Verslag bijeenkomst klankbordgroep Vestersbos

Aan	C.c
-	-
Plaats	Datum
Zevenaar	22 maart 2022
Kenmerk	Behandeld door
-	ICSadviseurs
Onderwerp	
Verslag (definitief)

Verslag bijeenkomst 2 klankbordgroep Vestersbos

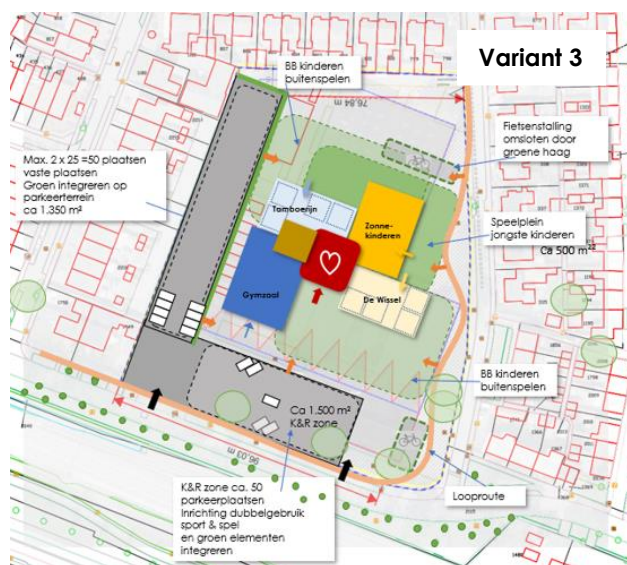
- Variant 2 komt het meeste overeen met de variant waar we het meest tegen geprotesteerd hebben, deze willen we dus niet. Het creëert veel extra verkeer en ze moeten keren op het terrein. Er is door de tweede ingang op Vestersbos een risico dat mensen daar stoppen om hun kind eruit te zetten, een K&R effect op een ongewenste plek.

1. Onderwijs – variant 1

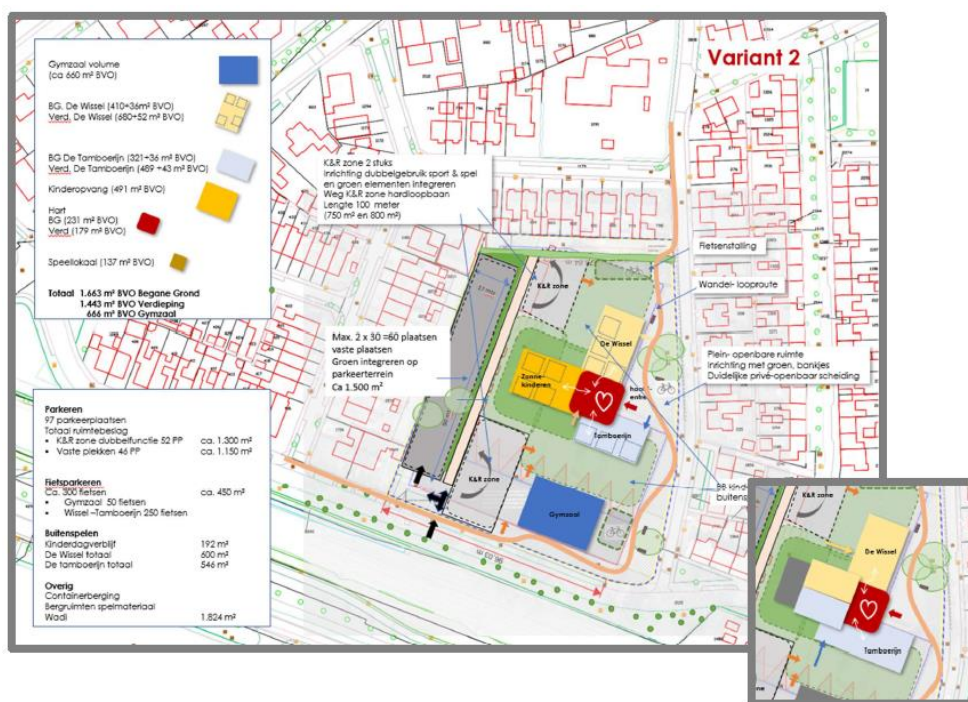
- Beste variant van allemaal!
- Beste variant van de drie. Vandaar hier de commentaren verzameld.
- Voor mij zou deze variant een goede 1^e keus kunnen zijn. Het zou een acceptabele oplossing kunnen bieden. Maak mij alleen zorgen vanwege de 2e laag op de wissel die tot last zou kunnen zijn voor wat betreft de inijk bij de bewoners van de Heldringstraat. Een K&R a la Guido Gezellestraat aan de stationsstraat zou het plan nog beter maken. Persoonlijk ben ik hier positief over.

- Mijn voorkeur gaat uit naar variant 1 omdat in deze variant de hoogbouw meer naar het midden van het perceel ligt, de K&R aan de voorzijde is gesitueerd, als een groot K&R terrein en de hoofd ingang bereikbaar vanaf de stationsstraat.

- Lijkt een goede variant; Ik ben alleen zeer benieuwd hoe men de hangjeugd/ drugdealers en ander gespuis buiten wil houden. Er zijn vele hoeken en plekken die uitnodigen tot ongewenst gedrag.

- Maak duidelijke looplijnen in combinatie met plaatsen waar ouders kunnen verzamelen / parkeren. In het geval van De Wissel zou dit best ver zijn vanaf de K&R zone. Vandaar ook voorstel om het complex 45 graden te draaien.

- Gezien aanrijden naar de school en de looproute van kinderen en ouders, zou wellicht de hoofdingang/ gehele complex met 45 graden gedraaid kunnen worden. Persoonlijke ervaring is dat er een opstopping is van ouders die hun kind (vooral onderbouw) komen ophalen met de fiets. Hiervoor moet ruimte zijn.

- Wat is de afstand tussen de buitenspeelplaatsen en de woningen? dit i.v.m. geluidsoverlast.

- Plaats fietsenhok tegen de school aan, en maak deze niet overdekt. (opmerking is geplaatst aan de noordzijde van de afbeelding)
- Voor ons de beste optie.
- Zorg dat er geen dode hoekjes zijn bij sporthal en parkeerplaatsen om hangjeugd te voorkomen.
- Maak de ingang van de sporthal aan de stationsstraat of de K&R

2. Onderwijs – variant 2

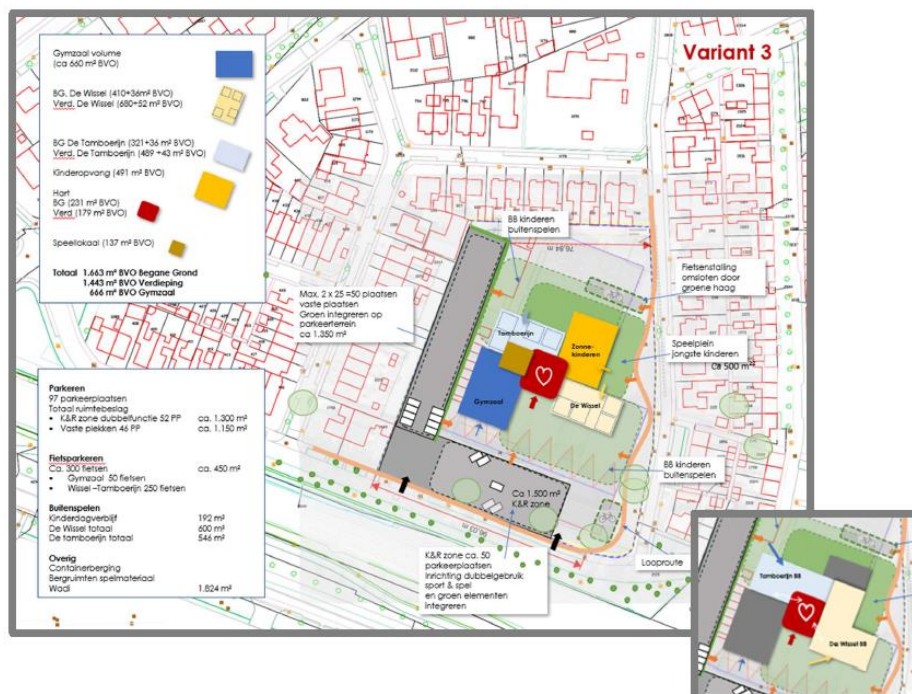
- Onacceptabele variant i.v.m. intensiteit toestroom aantal personen en (over)last voor het hele Vestersbos. Dit i.v.m. hoofdingang aan het Vestersbos en 2x hoogbouw aldaar. Te verwachten verkeersintensiteit/drukke aan de achterpercelen Heldringstraat vanwege de gesitueerde K&R zone achter hun achtertuinen. NIET DOEN!

- Deze variant maakt het niet makkelijk om de kinderen af te zetten op te halen en het verkeer goed te begeleiden. Dit zou ik als ouder en bewoner niet prettig vinden.

- Minste variant. Ronde achter de woningen achter de Heldringstraat gaat zeker voor (te) veel overlast zorgen.
- Deze variant vind ik het minste, ingang aan Vestersbos zie ik niet zitten. Verwacht hierdoor toch een hoop onrust met ouders en verkeer!

- Van de drie voorstellen is dit de slechtste omdat; hoofdingang aan het Vestersbos, toestroom van verkeer van drie zijden, K&R wordt uit elkaar getrokken, achterste K&R wordt niet of nauwelijks gebruikt, auto's moeten het gehele terrein over. Daarnaast te veel hoogbouw aan de zijde van het Vestersbos.

- De boven verdieping vind ik hier te dichtbij staan (opmerking is geplaatst aan de westkant van het gebouw)
